## 1 Relevante Versionen

## 2 Einschränkung bei Arbeitsstrom-Anwendung

Bild 1: Nicht empfohlene Schaltung

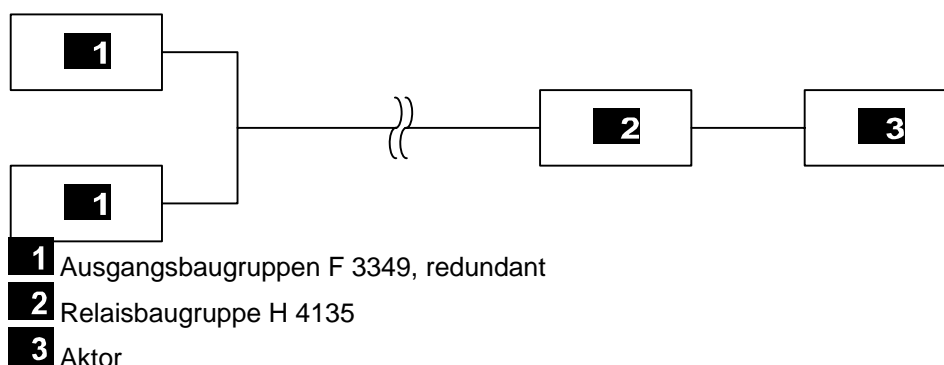
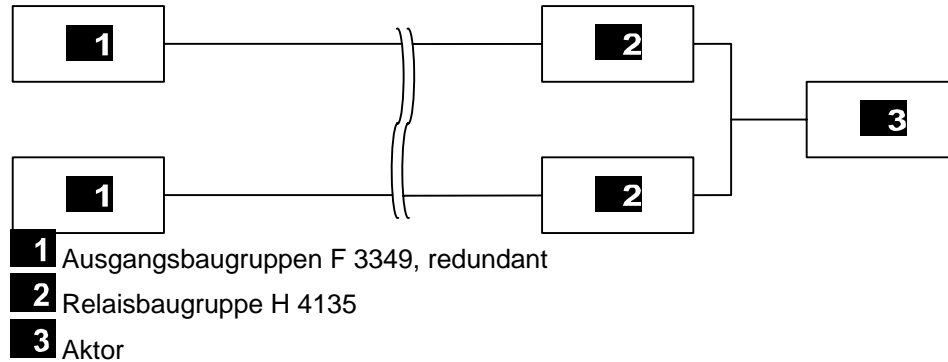
Bei Verwendung einer nicht empfohlenen Beschaltung von redundanten Ausgangsbaugruppen F 3349 in Verbindung mit einer H 4135 kann unter weiteren Voraussetzungen beim Einloggen des PADT in die Steuerung das Relais kurzzeitig angesteuert werden. Dadurch kann eine Aktivierung nachgeschalteter Geräte erfolgen, die zur Abschaltung des betreffenden Anlagenteils führt. Die weiteren Voraussetzungen sind:

- H41q, H51q -HRS-System
- Zwei redundante F 3349 schalten ein nicht-redundantes Relais H 4135
- Arbeitsstrom-Anwendung (Energized to trip)
- Funktionsbaustein HB-BLD-4,  
Eingang "Max. Zeit Einschaltstrom in ms,..." auf Wert 50 ms gesetzt

Die asynchronen Testimpulse des Line Monitoring der beiden Ausgabebaugruppen können sich, in Verbindung mit einer verlängerten Wartezeit am Eingang "Max. Zeit Einschaltstrom in ms,..." des Bausteins HB-BLD-4, addieren und somit bis zur Wartezeit am Relaiseingang anstehen.

Redundante Ausführung der Relaisbaugruppen H 4135 und Verschaltung wie im Bild 2:

Bild 2: Empfohlene Schaltung

Den Eingang "Max. Zeit Einschaltstrom in ms,.." des Bausteins HB-BLD-4 auf 1 ms einstellen.

Diese Schaltung vermeidet die Überlagerung der Testimpulse und stellt die gewünschte Funktion sicher.

Durch die redundante Ausführung des Relais H 4135 kann für Anwendungen nach dem Arbeitsstromprinzip der geforderte SIL garantiert werden.
